PROJET DE REALISATION D'UNE CENTRALE PHOTOVOLTAIQUE AU SOL AVEC DEFRIQUEMENT SITUÉE SUR LA COMMUNE D'ONESSE- LAHARIE (40)

Mémoire en réponse à l'avis de la Mission Régionale d'Autorité Environnementale (MRAE)

Août 2023

Cartographie des habitats d'espèces impactées

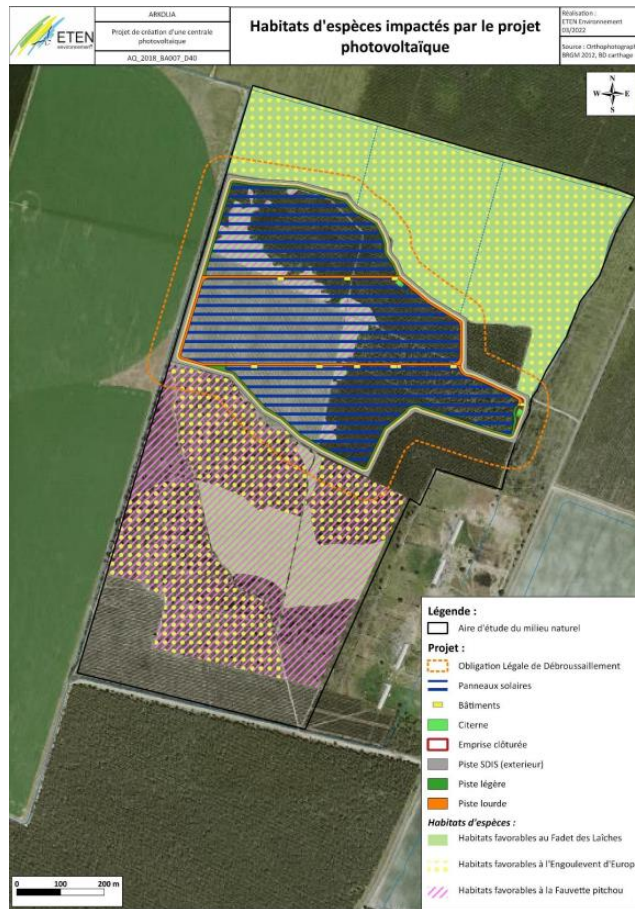
Une grande partie de ces habitats concernent les abords de la centrale, soumise aux obligations légales de défrichement. Il est toutefois noté que les habitats pris en compte au sein du périmètre de la centrale ne portent que sur les surfaces au droit des panneaux, des pistes et des bâtiments. Or les opérations d'entretien de la végétation au sein de l'ensemble du périmètre clôturé sont de nature à impacter les espèces et/ou habitats d'espèces. **La MRAe recommande de prendre en compte les opérations d'entretien du parc dans la quantification des incidences résiduelles du projet sur la faune.**

La formulation choisie « au droit des panneaux, des pistes et des bâtiments » signifie bien au droit de la centrale solaire. Nous ne pensons pas qu'elle pourrait porter à confusion. En effet, l'entretien obligatoire sous les panneaux ne permet pas aux différentes espèces protégées de prospérer à l'intérieur du site durant la phase exploitation et toute la surface clôturée, en sus de la surface impactée par les obligations légales de débroussaillage (OLD), est prise en compte dans la partie Impact.

En effet, en observant attentivement la carte ci-dessous référençant les habitats d'espèces protégées impactés par la centrale solaire, il est possible de se rendre compte que les mesures d'évitement ont permis de réduire drastiquement l'impact sur les habitats de ces espèces.

Comme indiqué dans l'étude d'impact en page 112/244, les mesures d'évitement ont permis d'éviter plus de 95,6% des habitats favorables aux espèces patrimoniales présentes (Fadet des Laïches, Fauvette Pitchou et Engoulevent d'Europe). Il ne reste donc que très peu de surface d'habitats favorables aux espèces patrimoniales dans l'enceinte clôturée de la centrale comme récapitulé dans le tableau ci-dessous :

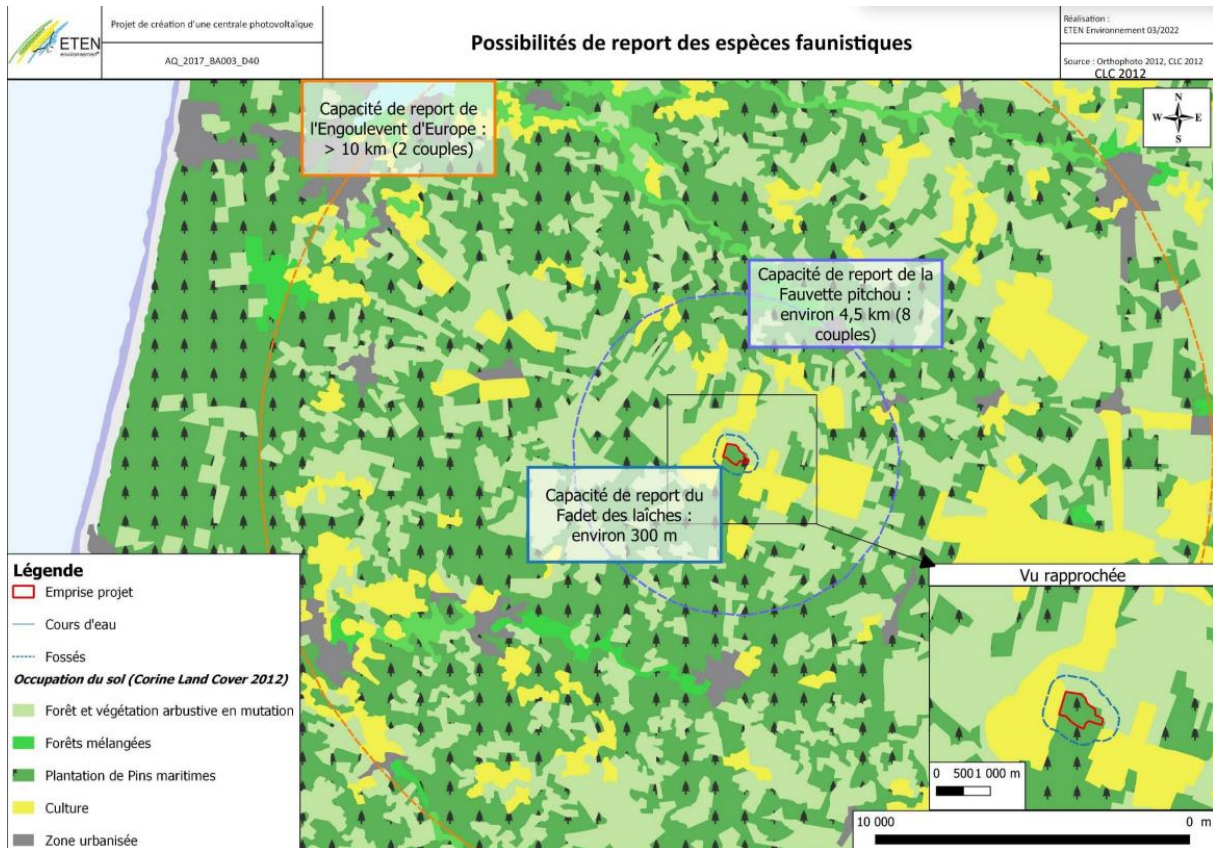
La MRAe note toutefois que les mesures de compensation portent sur des espaces d'ores et déjà naturels, et en partie humides. **D'une manière générale, la MRAe recommande au porteur de projet de justifier le gain écologique attendu par les mesures de compensation sur ces espaces, en référence au guide du dimensionnement de la compensation écologique³ du Ministère de la Transition Écologique réalisé en lien avec l'Office français de la Biodiversité.**

Equivalence écologique avec les milieux impactés :

Les parcelles compensatoires choisies ont fait l'objet d'un inventaire quatre saisons, qui a permis d'identifier avec précisions les habitats déjà présents au regard des sites. Ainsi, les habitats impactés correspondent aux habitats développés sur les parcelles de compensation.
